BEGRÜNDUNG

Verfahrensstand: Satzungsbeschluss gem. § 10 (1) BauGB

Begründung zum Bebauungsplan Nr. 672 "Südlich Carl-Clemm-Straße"

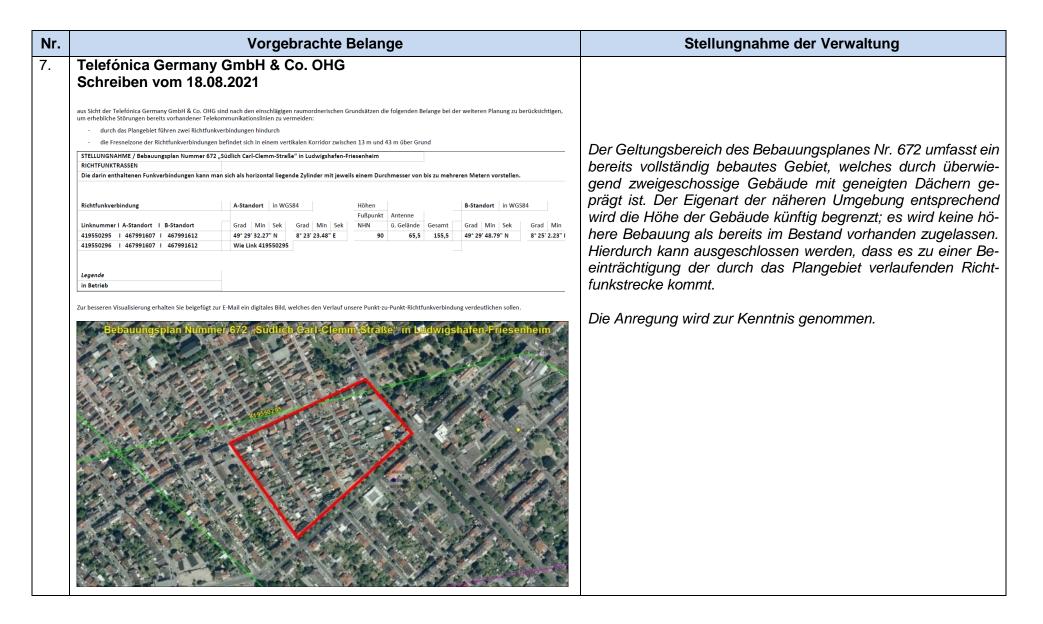
Nr.	Vorgebrachte Belange	Stellungnahme der Verwaltung
8.	Die farbigen Linien verstehen sich als Punkt-zu-Punkt-Richtfunkverbindungen der Telefónica Germany GmbH & Co. OHG. Das Plangebiet ist im Bild mit einer dicken roten Linie eingezeichnet. Die Linie in Magenta hat für Sie keine Relevanz. Man kann sich diese Telekommunikationslinie als einen horizontal über der Landschaft verlaufenden Zylinder mit einem Durchmesser von rund 30-60m (einschließlich der Schutzbereiche) vorstellen (abhängig von verschiedenen Parametern). Bitte beachten Sie zur Veranschaullichung die beillegende Skizze mit Einzeichnung des Trassenverlaufes. Alle geplanten Konstruktionen und notwendige Baukräne dürfen nicht in die Richtfunktrasse ragen. Wir bitten um Berücksichtigung und Übernahme der o.g. Richtfunktrasse in die Vorplanung und in die zukünftige Bauleitplanung bzw. den zukünftigen Flächennutzungsplan. Innerhalb der Schutzbereiche (horizontal und vertikal) sind entsprechende Bauhöhenbeschränkungen s.o. festzusetzen, damit die raumbedeutsame Richtfunkstrecke nicht beeinträchtigt wird. Es muss daher ein horizontaler Schutzkorridor zur Mittellinie der Richtfunkstrahlen von mindestens +/- 30 m und ein vertikaler Schutzabstand zur Mittellinie von mindestens +/-15m eingehalten werden. Sollten sich noch Änderungen der Planung / Planungsflächen ergeben, so würden wir Sie bitten uns die geänderten Unterlagen zur Verfügung zu stellen, damit eine erneute Überprüfung erfolgen kann. Bei Fragen, stehe ich Ihnen gerne zur Verfügung.

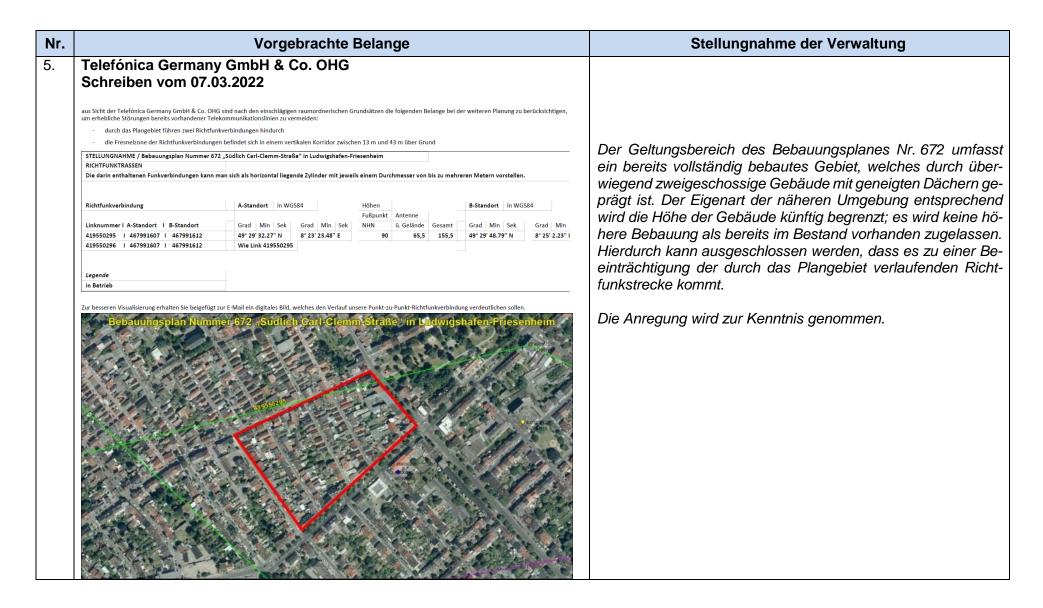
Nr.	Vorgebrachte Belange	Stellungnahme der Verwaltung
	Die farbigen Linien verstehen sich als Punkt-zu-Punkt-Richtfunkverbindungen der Telefónica Germany GmbH & Co. OHG. Das Plangebiet ist im Bild mit einer dicken roten Linie eingezeichnet.	
	Die Linie in Magenta hat für Sie keine Relevanz.	
	Man kann sich diese Telekommunikationslinie als einen horizontal über der Landschaft verlaufenden Zylinder mit einem Durchmesser von rund 30-60m (einschließlich der Schutzbereiche) vorstellen (abhängig von verschiedenen Parametern). Bitte beachten Sie zur Veranschaulichung die beilliegende Skizze mit Einzeichnung des Trassenverlaufes. Alle geplanten Konstruktionen und notwendige Baukräne dürfen nicht in die Richtfunktrasse ragen.	
	Wir bitten um Berücksichtigung und Übernahme der o.g. Richtfunktrasse in die Vorplanung und in die zukünftige Bauleitplanung bzw. den zukünftigen Flächennutzungsplan. Innerhalb der Schutzbereiche (horizontal und vertikal) sind entsprechende Bauhöhenbeschränkungen s.o. festzusetzen, damit die raumbedeutsame Richtfunkstrecke nicht beeinträchtigt wird.

Es muss daher ein horizontaler Schutzkorridor zur Mittellinie der Richtfunkstrahlen von mindestens +/- 30 m und ein vertikaler Schutzabstand zur Mittellinie von mindestens +/-15m eingehalten werden.	
	Sollten sich noch Änderungen der Planung / Planungsflächen ergeben, so würden wir Sie bitten uns die geänderten Unterlagen zur Verfügung zu stellen, damit eine erneute Überprüfung erfolgen kann.	
	Bei Fragen, stehe ich Ihnen gerne zur Verfügung.
